## ZARZĄD DRÓG POWIATOWYCH W OSTROŁĘCE

DT.252.I.39.2022

### WYJAŚNIENIE I ZMIANA TREŚCI SWZ

**Dotyczy postępowania o udzielenie zamówienia publicznego na zadanie pn.: Budowa mostu na rzece Narew wraz z dojazdami. Budowa przeprawy mostowej przez rzekę Narew wraz z drogą dojazdową łączącą drogę krajową nr DK 61 w miejscowości Teodorowo, Gmina Rzekuń, Powiat Ostrołęcki, z drogą powiatową nr 2539W w miejscowości Łęg Przedmiejski, Gmina Lelis, Powiat Ostrołęcki, Województwo Mazowieckie.**

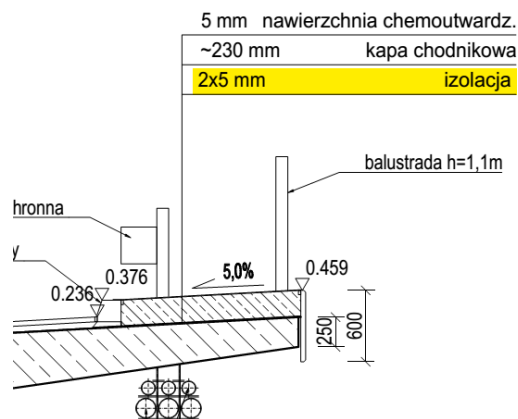
Most MD-01.Klamry do wejścia do łożysk. Proszę o potwierdzenie czy wykonać tylko 12 sztuk?

Tak, zgodnie z rysunkiem P297-PT-03-001-1088.

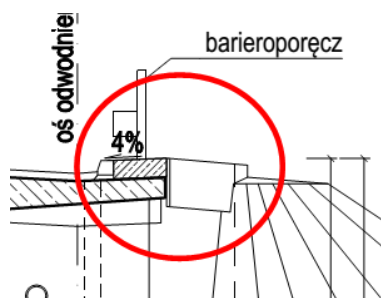
Most MD-01. Rysunek P297- PT-03-001-1004. PRZEKRÓJ POPRZECZNY Z WIDOKIEM NA PRZYCZÓŁEK P1. Połączenie prawej kapy i skarpy. Proszę o doprecyzowanie co to za element, z jakiego materu jest, oraz jaka jest jego funkcja, lub proszę o dołączenie szczegółu konstrukcyjnego.

Oferent nie sprecyzował, którego elementu dotyczy pytanie. Jeżeli zaznaczonego poniżej:

to jest to gzyms ściany oporowej. Most MD-1 w planie jest usytuowany na łuku poziomym, stąd w widoku na przyczółek, na dalszym planie, pojawia się również gzyms. Jest to zauważalne, gdy rysunek P297-PT-03-001-1004 jest analizowany wraz z rysunkiem P297-PT-03-001-1002.

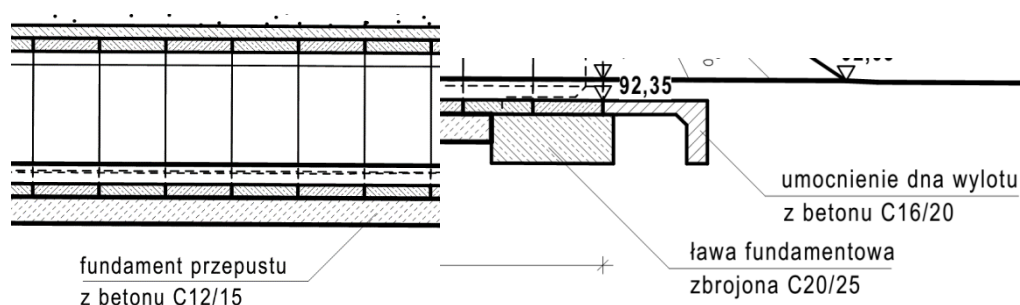
W Opisie technicznym Tom 3.4 Przepusty PZ jest mowa o zabezpieczeniu antykorozyjnym betonu gzymsów (powłoka pokrywająca rysy), w przedmiarach brak jest takich pozycji, czy należy wykonać to zabezpieczenie?

Zamawiający odstępuje od zapisu dotyczącego zabezpieczenia powłoką odporną na chlorki z podwyższoną zdolnością pokrywania zarysowań elementów obiektów PZ.

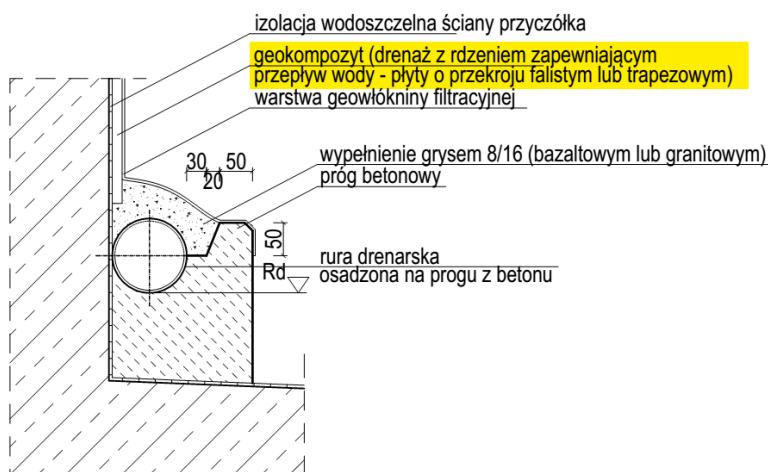
Prosimy o potwierdzenie konieczności wykonania geokompozytu (folia kubełkowa) na ścianach od strony zasyпки?
